REACTIE VRAGEN BOUWBEGELEIDINGS-COMMISSIE FVO | BOEK I

Voorontwerp Tweede Kamer | Vo.2 | Concept vervallen 4 maart 2021

Huisentree

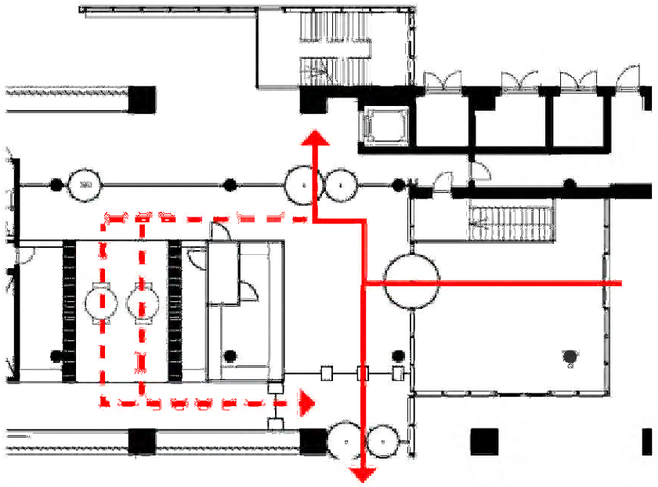
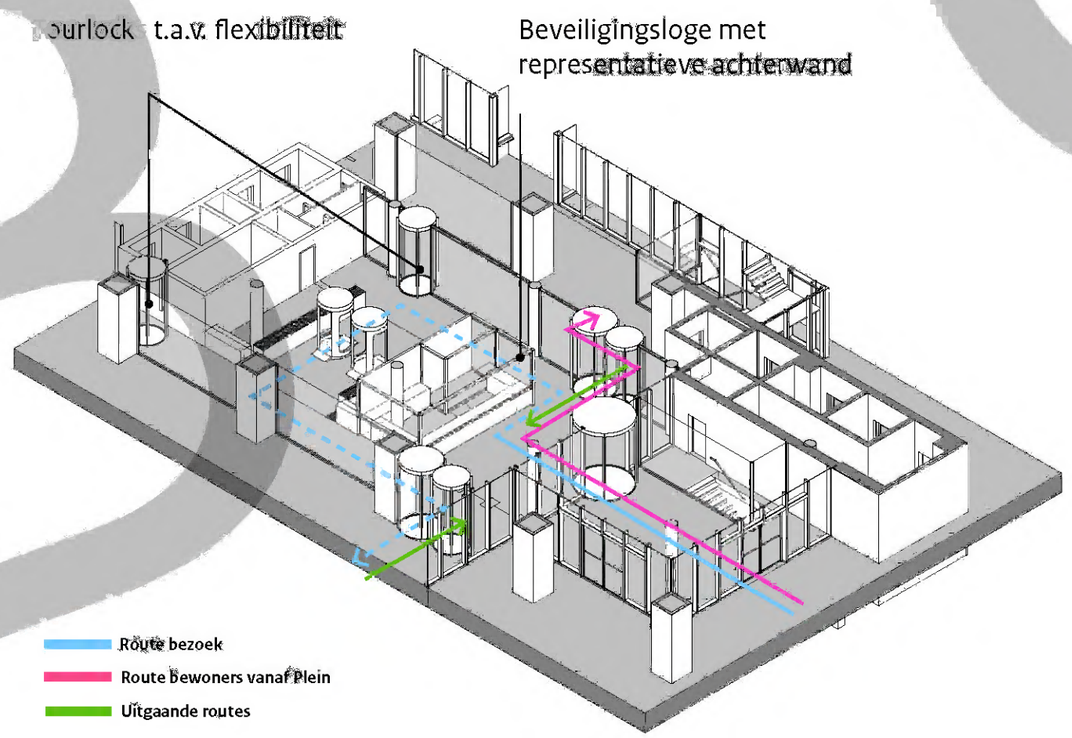
"Een BBC-lid wijst op het eerder besproken uitgangspunt dat de scanstraat minder prominent in het zicht zou komen."

- De beveiligingsloge is **verbreed**, waardoor de scanstraten uit het zicht worden onttrokken.
- De loge heeft een vaste positie en de scanstraten zijn **flexibel** te positioneren. Door deze een kwartslag of halve slag te draaien, zijn andere configraties mogelijk. Hierdoor is een overgang naar 100% scannen beter te faciliteren.
- 10.1 b Wob

Grote Commissiezaal: spiegelen

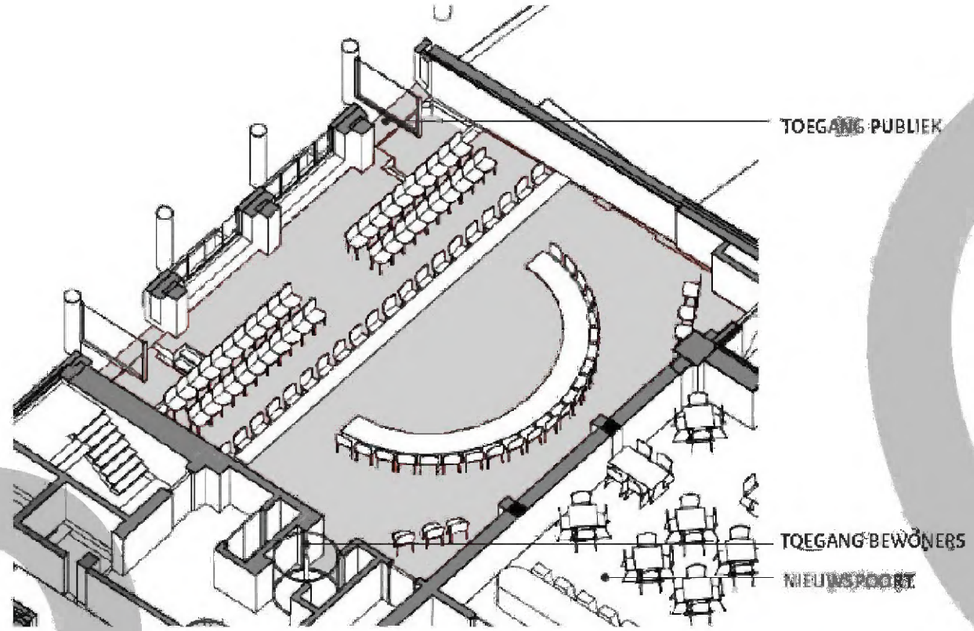
"Advies om indien mogelijk de inrichting van de zaal om te draaien, zodat de commissieleden niet met hun rug naar de Statenpassage zitten maar daar juist op uitkijken."

- In het huidige ontwerp is de zaal gespiegeld zodat het publiek gedeelte aan de Statenpassage komt te liggen.
- Entree van de zaal ligt aan de Statenpassage, welke een verdere **activering van de Statenpassage** creëert.

Verbindingen: Verbeteren aansluiting naar H

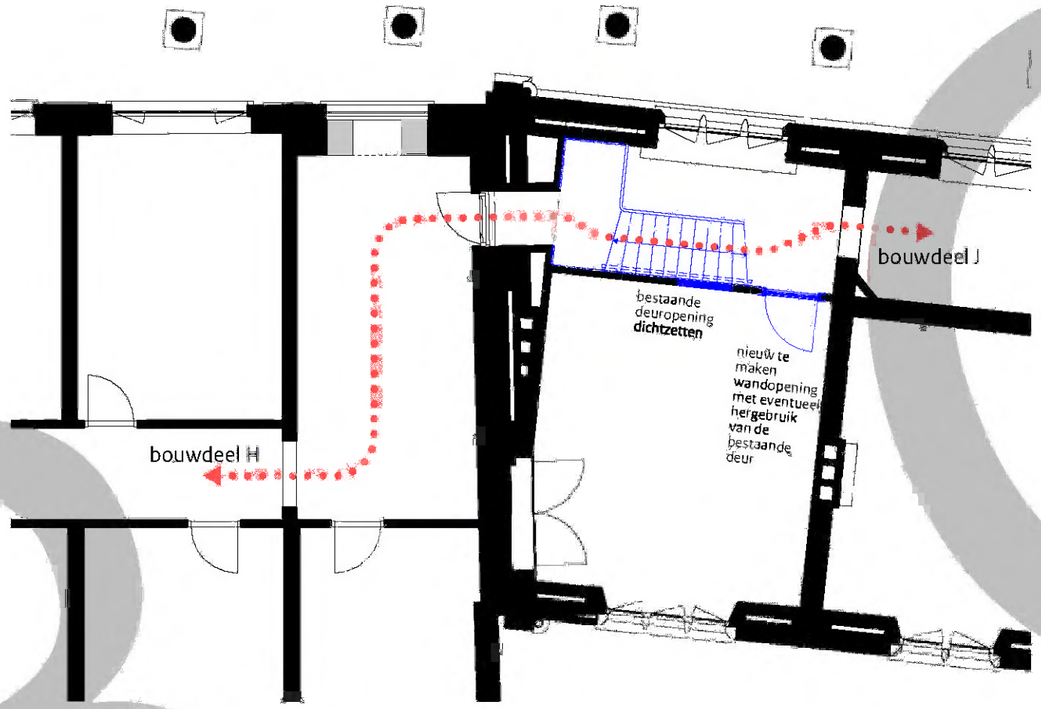
"Advies om te onderzoeken hoe de trapaansluiting tussen gebouw H en J op de eerste verdieping kan worden verbeterd."

- In de vertaalslag naar het VO is ter plaatse van de doorgang naar J het kamertje in H **weggehaald**.
- Ter optimalisatie van de verbinding tussen gebouwen J en H op de eerste verdieping wordt een nieuwe trap voorgesteld. Om hier ruimte voor te maken wordt de toegangsdeur naar de naastliggende kantoorruimte opgeschoven.
- De nieuwe trap is breder, biedt ruimte aan twee personen tegelijk, is minder steil, heeft een ruimere aantrede en is voorzien van een bordes.
- De impressie geeft een **principe** aan, echter behoeft de detaillering van de trap en balustrade nadere uitwerking.

Lawaai: Geluidsoverlast groepen handelingenkamer

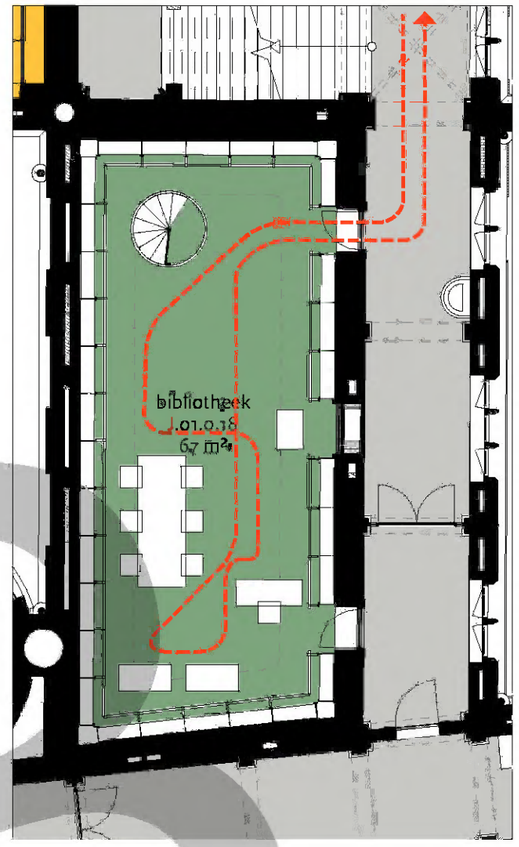
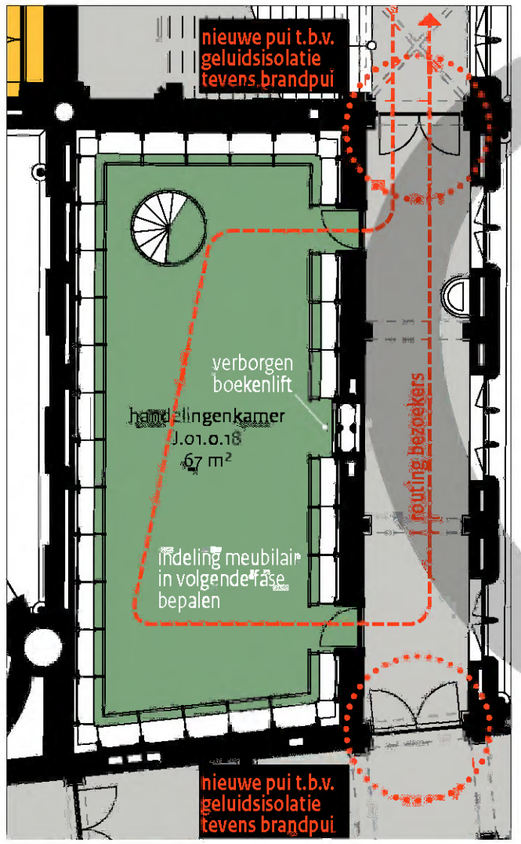
"De commissievoorzitter vraagt aandacht voor het lawaai van grote groepen bezoekers die door de gangen naar de handelingenkamer lopen. De architect geeft aan dat het plaatsen van compartimenteringspuien in het kader van de brandveiligheid dit probleem deels oplossen. Dit punt behoeft nog nadere uitwerking."

- In de **DO-fase** vormt geluid een aandachtspunt dat op diverse fronten nader wordt onderzocht.
- **Compartimenteringspuien** uit het VO dragen bij aan de geluidsisolatie.
- **Routing** van groepen door de Handelingenkamer is in het plan gestructureerder middels het voorzien van een separate uitgang.
- De toegevoegde deuren openen automatisch om doorstroom van groepen te bevorderen.
- Op locatie van het beoogde kijkvenster is een oude boekenlift gevonden, deze wordt in ere hersteld. De het zicht naar de handelingenkamer komt hiermee te vervallen.

Overzicht Schepelhal met trap Oude Zaal, vaste tentoonstelling en zitjes

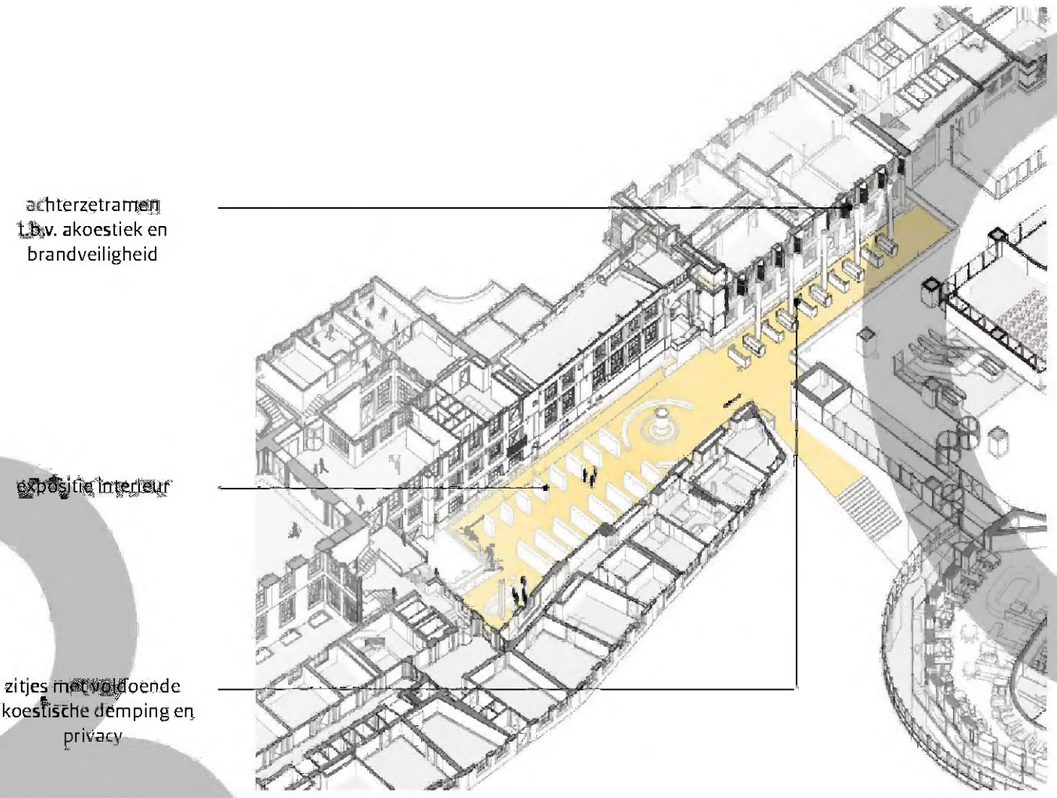
"Advies om geluidsoverlast voor de aangrenzende kantoren te voorkomen."

- Geluidsproductie van huidige **programmering** van garderobe is vergelijkbaar met de nieuwe programmering van een vaste tentoonstelling en zitjes voor overleg.
- Geluid van **luchtbehandelingsinstallaties** zal waarschijnlijk (sterk) verminderen, roltrap verdwijnt.
- De kantoren aan de Schepehal zullen worden voorzien van **achterzetramen**, die tevens de luchtgeluidsisolatie sterk verbeteren.
- De verwachting is dat er **minder geluidsoverlast** zal worden ervaren. In de DO-fase zal nader gekeken worden naar **materialisatie** voor verdere geluidsdemping.

Kelder met stilteruimten en werkplekken

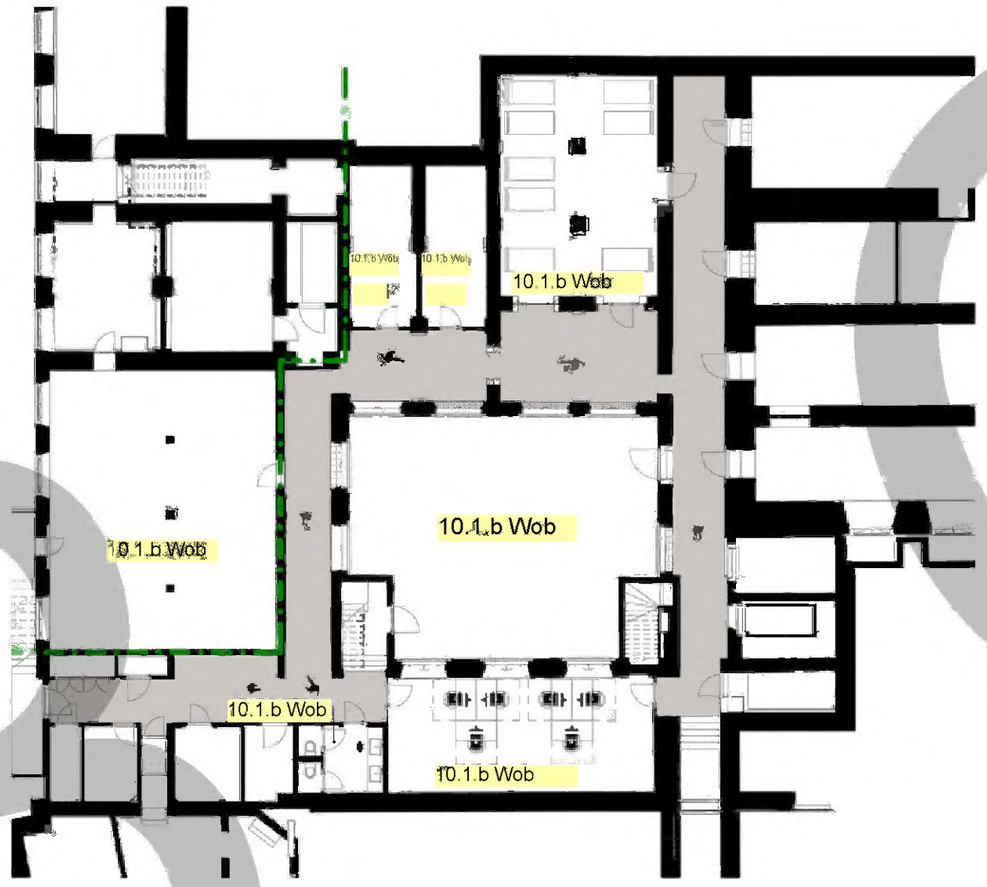
"Advies om alleen te kiezen voor een fitnessruimte als die ook daadwerkelijk aantrekkelijk is om gebruik van de maken met voldoende capaciteit, begeleiding en programmering. In algemene zin is de BBC een voorstander van de komst van een fitnessruimte."

- In het functioneel PvE werd gevraagd om 120 m2 Fitness en 24 m2 Stilteruimte .
- De specifieke (monumentale) ruimtelijkheid van de kelder leent zich voor een beperkt aantal functies.
- Met een stilteruimte in de kelder worden deze ruimtes met daglicht **actief benut**.
- De noodzakelijke nieuwe **lift** heeft een bereik tot kelderniveau. Hiermee is de kelder integraal toegankelijk gemaakt.
- De oriëntatie en beleving van de kelder worden versterkt door een rondgang met zicht op de binnenplaats mogelijk te maken.
- De toepassing van een fitnessruimte is onwenselijk vanwege de beperkte grootte en mogelijkheden voor begeleiding.
- In de DO-fase zal worden gestreefd naar een ventilatiecapaciteit waarmee het later toepassen van een fitness mogelijk blijft.
- Door het toepassen van de stilteruimte komt extra ruimte vrij voor werkplekken.

Algemeen: Rust- en stilteruimten

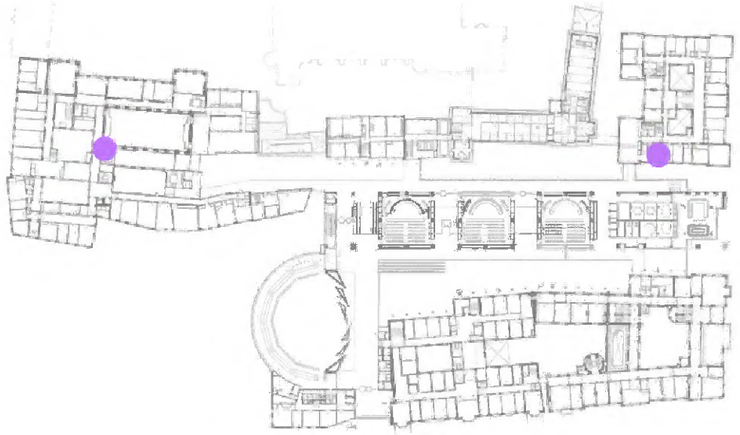
"Tot slot pleit een van de BBC-leden voor meer rust- en stilteruimtes ten opzichte van de huidige situatie. Daar is in de BBC niet expliciet over gesproken. Dit komt later terug."

- In het concept VO zijn conform het PvE **drie rust- en kolfkamers** voorzien.
- Gemiddeld zijn deze **8 m²**. Daarmee zijn de ruimtes iets kleiner dan de gevraagde 12 m².
- Het concept VO heeft **twee stilteruimtes** voor gebed of meditatie, samen **62 m²**.
- In de DO-fase wordt gezocht naar grotere ruimtes, omdat deze ook geschikt moeten zijn voor meditatie en gebed.
- De ruimtes zijn centraal gelegen en makkelijk bereikbaar, maar beschikken ook over voldoende privacy.

Oorspronkelijke zuidgevel
monumentale route met gekleurd glas en glas-in-lood

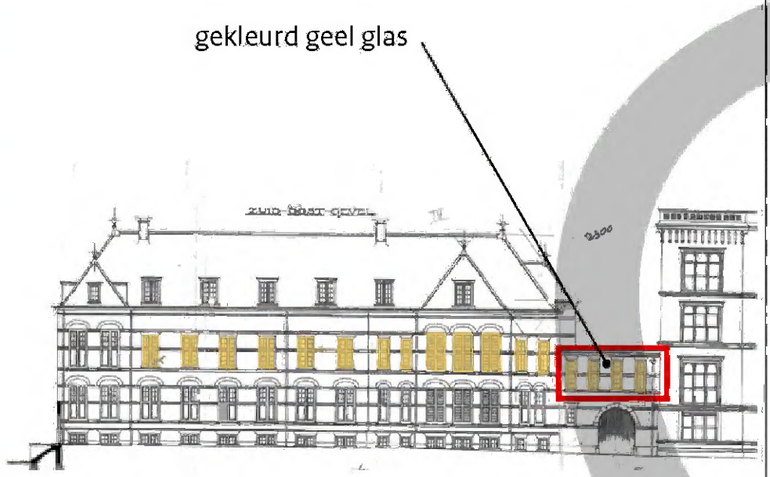
"De commissievoorzitter brengt in dat het leuk zou zijn om tijdens rondleidingen het Torentje te kunnen laten zien vanaf verdieping 1 van de Nieuwbouw. De gele ruitjes op de verbinding op de eerste verdieping van gebouw C blokkeren nu het uitzicht. Het zou aardig zijn (maar niet per se nodig) om deze te vervangen door gewoon glas tenzij dit op architectonische bezwaren stuit."

- Uit bouwhistorisch advies blijkt dat het huidige, gele glas **oorspronkelijk** is. Deze gekleurde beglazing maakt onderdeel uit van een monumentale route die vanuit gebouw K naar de stijlkamers op de 1e verdieping van gebouw C loopt.
- Naast de beperkingen van het monumentale glas blijkt uit onderzoek ter plekke dat de herkenbaarheid van het Torentje zelfs bij helder glas beperkt zou zijn, door het beperkte formaat van de ramen, en de glasroedes op die ramen.
- Geadviseerd wordt om het bestaande glas te **handhaven**.
